**Betreff:** Re: Fw: Umlaufsperrn 29.06.2021 16:00:59  
**An:** "Gerd Dählmann"  
"Uwe Themann"  
"Joachim Duin"  
**Von:** hansh.joachim@  
**Priorität:** Normal  
**Anhänge:** 0

1: Ende Falkenstraße/Übergang zur Hohen Orde: Die Sperre ist verzichtbar, da hier ein Übergang zu einem Wirtschaftsweg mit vergleichsweise geringem Verkehr erfolgt.

2. Am großen Stein in Höhe Fa. Baucon: Diese Sperre ist m. E. völlig sinnfrei, da der Zweck eines Radfahrschutzes bei ca. 40 m Abstand zur Straße nicht gegeben ist. Sollte hier eine Durchfahrt von Kfz verhindert werden, ist dies mit anderen Mitteln zu bewerkstelligen.

**Bild 90: Umlaufsperrre an einem selbständigen Geh-/Radweg**

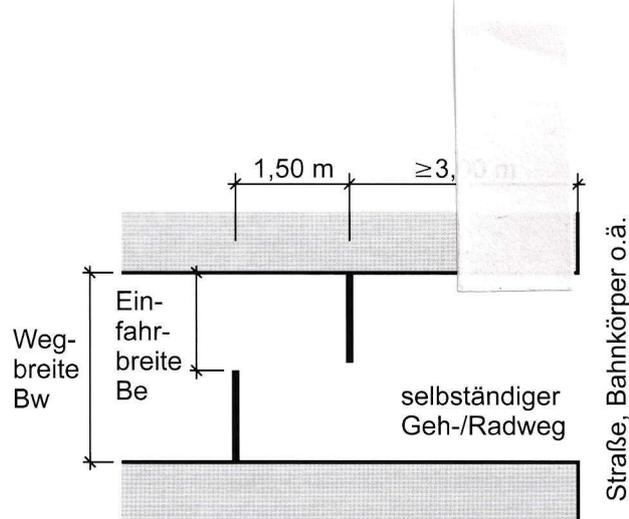
Sehr geehrte Herren,  
die von mir beanstandeten Umlaufsperrn am Ende der Falkenstraße und Am Großen Stein in Höhe der Fa. Baucon - letztere wird auch von Herrn beanstandet - dienen **nicht** der Sicherung des Radverkehrs. Sie sind daher gem. ERA Ziff. 11.1.10 nicht zulässig, auch wenn sie bzgl ihrer Abmessungen korrekt aufgestellt sind. Vielmehr dienen sie **ausschließlich** zur Verhinderung der Durchfahrt von PKW und/oder LKW. Dies kann jedoch in beiden Fällen auf andere Art erreicht werden, siehe dazu 6. Strichaufzählung der o. a. Quelle. Den entsprechenden Text hatte ich meinem Antrag v. 18.06.2021 bereits beigefügt.  
Ich beantrage daher erneut, die Umlaufsperrn abzubauen und ggf. durch andere bauliche Maßnahmen die Durchfahrt von PKW/LKW zu verhindern.  
Für eine Beratung der Angelegenheit stehe ich gerne zur Verfügung.

Umlaufsperrren sind gem. ERA 11.1.10 nur gerechtfertigt, "wenn der angestrebte Zweck mit anderen Mitteln nicht erreichbar ist und die Folgen eines Verzichts die Nachteile für die Radverkehrssicherheit übertreffen".

ich habe nach unserer Unterredung am 15.06.2021 meinen Mitarbeiter die Angelegenheit überprüfen lassen. Er hat festgestellt, dass die Umlaufgitter korrekt entsprechend der „Empfehlungen für Radverkehrsanlagen“ ERA errichtet wurden.

Die Umlaufgitter wurden an diesem Standort aufgestellt um ein Durchfahren von Fahrzeugen wie PKW, LKW, etc. zu verhindern. Ein Anpassungsbedarf wird nicht gesehen, da die Abstände zwischen den Umlaufsperrn ausreichend für den Fahrradverkehr und für Fußgänger sind.
